Issue detail

INTERFERENCIAS DISEÑO NIVEL 3

Created on	Oct 20, 2025, 5:50 PM CST
Created by	isidro Rueda (NODUM)
Total items	12
Sorted by	ID (Descending)

#80: NIVEL 3 y 2 objetos adicionales.

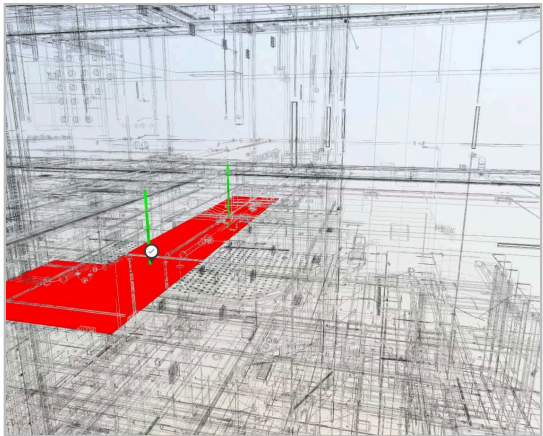
Description	2 interferencias entre NIVEL 3 en Diseño_MEP.rvt - Vista General I. Sanitaria y Diseño_MEP.rvt - Vista General I. PCI
Assigned to	—
Created by	isidro Rueda (NODUM)
Created on	Oct 20, 2025
Location	—
Location details	Nivel 3
Due date	Oct 27, 2025
Start date	Oct 20, 2025
Placement	Diseño_ARQ.rvt
Root cause	Coordination > Design Coordination

#79: NIVEL 3 Instalación detección interfiere con Plafón

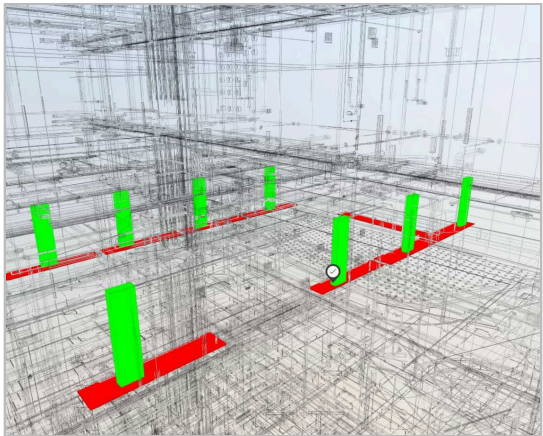
Status	 Open
Type	 Coordination > Clash
Description	41 interferencias entre NIVEL 3 en Designo_MEP.rvt - Vista General I. Sanitaria y Designo_MEP.rvt - Vista General I. PCI
Assigned to	—
Created by	isidro Rueda (NODUM)
Created on	Oct 20, 2025
Location	—
Location details	Nivel 3
Due date	Oct 27, 2025
Start date	Oct 20, 2025
Placement	Designo_ARQ.rvt
Root cause	Coordination > Design Coordination

#77: NIVEL 3 CONDUIT CRUZA PLAFÓN

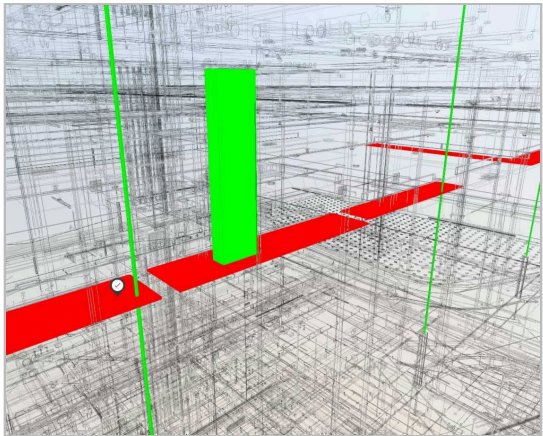
Description	4 interferencias entre NIVEL 3 en Designo_MEP.rvt - Vista General I. Sanitaria y Designo_MEP.rvt - Vista General I. Electrica_Alumbrado, Designo_MEP.rvt - Vista General I. HVAC
Assigned to	—
Created by	isidro Rueda (NODUM)
Created on	Oct 20, 2025
Location	—
Location details	Nivel 3
Due date	Oct 27, 2025
Start date	Oct 20, 2025
Placement	Designo_ARQ.rvt
Root cause	Coordination > Design Coordination

#75: Tubería sanitaria cruza ducto de HVAC

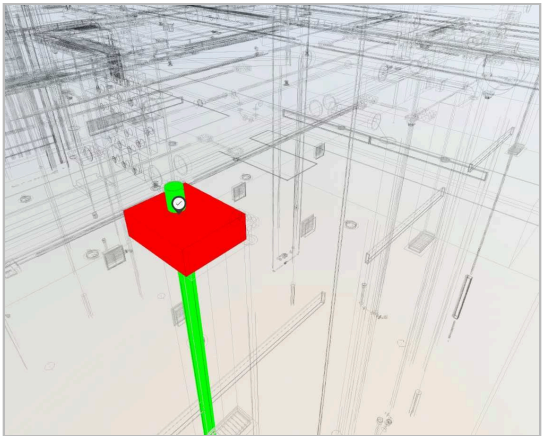
Description	1 interferencia entre Rectangular Duct [16933095] en Designo_MEP.rvt - Vista General I. Sanitaria y Designo_MEP.rvt - Vista General I. Sanitaria
Assigned to	—
Created by	isidro Rueda (NODUM)
Created on	Oct 20, 2025
Location	—
Location details	Nivel 3
Due date	Oct 27, 2025
Start date	Oct 20, 2025
Placement	Designo_MEP.rvt
Root cause	Coordination > Design Coordination

#74: Tubería cruza ducto de HVAC

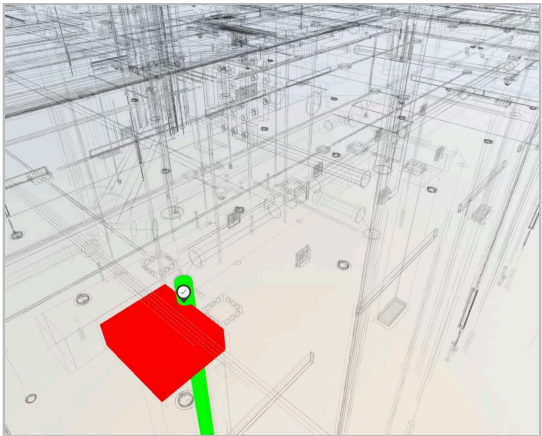
Description	1 interferencia entre Rectangular Duct [16933011] en Designo_MEP.rvt - Vista General I. Sanitaria y Designo_MEP.rvt - Vista General I. Sanitaria
Assigned to	—
Created by	isidro Rueda (NODUM)
Created on	Oct 20, 2025
Location	—
Location details	Nivel 3
Due date	Oct 27, 2025
Start date	Oct 27, 2025
Placement	Designo_MEP.rvt
Root cause	Coordination > Design Coordination

#73: Conduit cruza ducto de HVAC

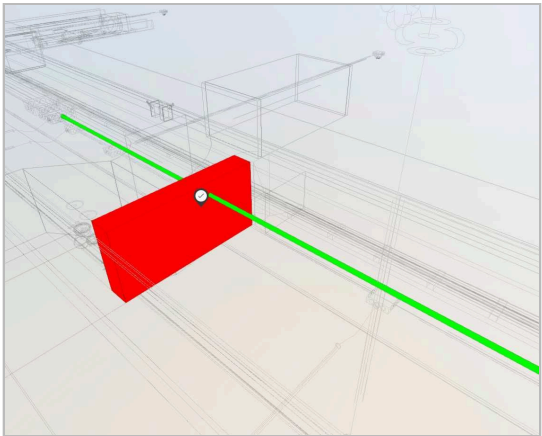
Description	1 interferencia entre Rectangular Duct [16432427] en Designo_MEP.rvt - Vista General I. Sanitaria y Designo_MEP.rvt - Vista General I. Electrica_Alumbrado
Assigned to	—
Created by	isidro Rueda (NODUM)
Created on	Oct 20, 2025
Location	—
Location details	Nivel 3
Due date	Oct 27, 2025
Start date	Oct 20, 2025
Placement	Designo_MEP.rvt
Root cause	Coordination > Design Coordination

#72: Instalaciones Hidrosanitarias cruzan ducto de HVAC

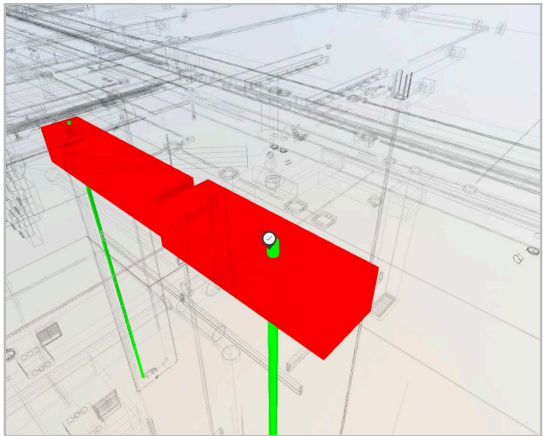
Description	4 interferencias en total: 1 interferencia entre Compuerta de Control De Volumen [15591188] en Designo_MEP.rvt - Vista General I. Sanitaria y Designo_MEP.rvt - Vista General I. Sanitaria 2 interferencias entre Rectangular Duct [15585389] en Designo_MEP.rvt - Vista General I. Sanitaria y Designo_MEP.rvt - Vista General I. Electrica_Alumbrado, Designo_MEP.rvt - Vista General I. Hidraulica 1 interferencia entre Rectangular Duct [15586298] en Designo_MEP.rvt - Vista General I. Sanitaria y Designo_MEP.rvt - Vista General I. Sanitaria
Assigned to	—
Created by	isidro Rueda (NODUM)
Created on	Oct 20, 2025
Location	—
Location details	—
Due date	—
Start date	—

#71: Charola cruza ducto de HVAC

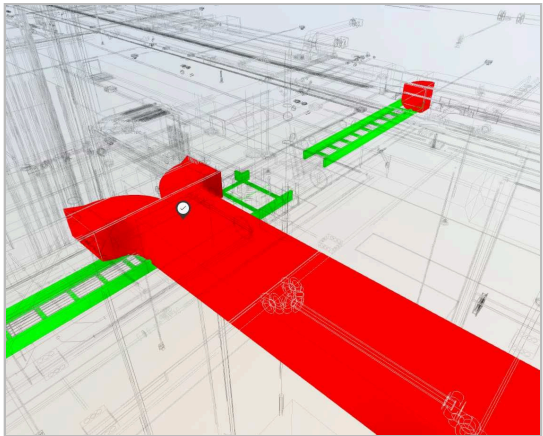
Description	10 interferencias en total: 2 interferencias entre Codo Rectangular - Radius [16430010] en Designo_MEP.rvt - Vista General I. Sanitaria y Designo_MEP.rvt - Vista General I. Electrica_Alimentadores 2 interferencias entre Codo Rectangular - Radius [16430070] en Designo_MEP.rvt - Vista General I. Sanitaria y Designo_MEP.rvt - Vista General I. Electrica_Alimentadores 1 interferencia entre Codo Rectangular - Radius [16431096] en Designo_MEP.rvt - Vista General I. Sanitaria y Designo_MEP.rvt - Vista General I. Electrica_Alimentadores 2 interferencias entre Rectangular Duct [15572721] en Designo_MEP.rvt - Vista General I. Sanitaria y Designo_MEP.rvt - Vista General I. Electrica_Alimentadores 1 interferencia entre Transicion Rectangular - Angle [16430011] en Designo_MEP.rvt - Vista General I. Sanitaria y Designo_MEP.rvt - Vista General I. Electrica_Alimentadores 1 interferencia entre Transicion Rectangular - Angle [16430071] en Designo_MEP.rvt - Vista General I. Sanitaria y Designo_ME...

#69: Instalaciones hidrosanitarias cruzan ducto de HVAC

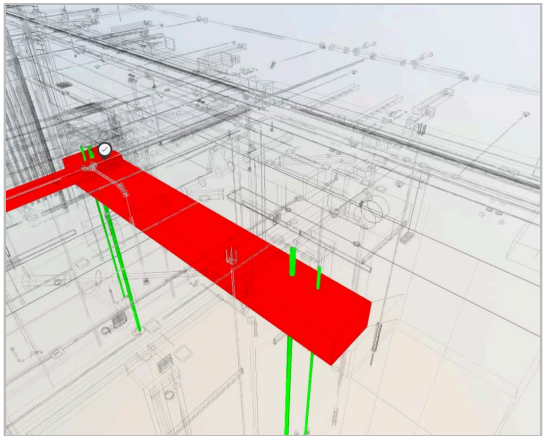
Description	5 interferencias en total: 4 interferencias entre Rectangular Duct [15572721] en Designo_MEP.rvt - Vista General I. Sanitaria y Designo_MEP.rvt - Vista General I. Sanitaria, Designo_MEP.rvt - Vista General I. Hidraulica 1 interferencia entre Rectangular Duct [15586084] en Designo_MEP.rvt - Vista General I. Sanitaria y Designo_MEP.rvt - Vista General I. Sanitaria
Assigned to	—
Created by	isidro Rueda (NODUM)
Created on	Oct 20, 2025
Location	—
Location details	—
Due date	Oct 27, 2025
Start date	Oct 20, 2025
Placement	Designo_MEP.rvt
Root cause	Coordination > Design Coordination

#62: Instalación Eléctrica cruza con I. HVAC

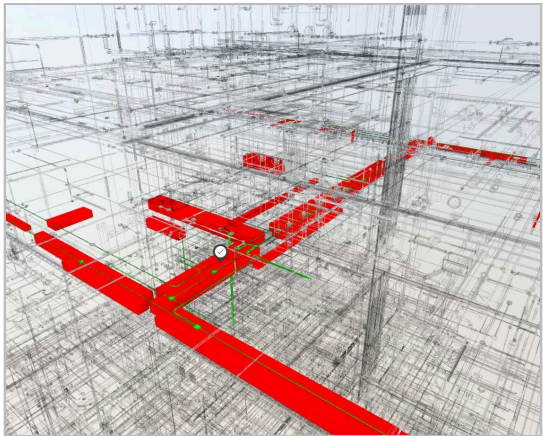
Description	126 interferencias entre NIVEL 3 en Designo_MEP.rvt - Vista General I. Sanitaria y Designo_MEP.rvt - Vista General I. Electrica_Alumbrado, Designo_MEP.rvt - Vista General I. PCI, Designo_MEP.rvt - Vista General I. Sanitaria, Designo_MEP.rvt - Vista General I. Hidraulica
Assigned to	—
Created by	isidro Rueda (NODUM)
Created on	Oct 9, 2025
Location	—
Location details	—
Due date	Oct 16, 2025 (5 days late)
Start date	Oct 9, 2025
Placement	Designo_MEP.rvt
Root cause	Coordination > Design Coordination
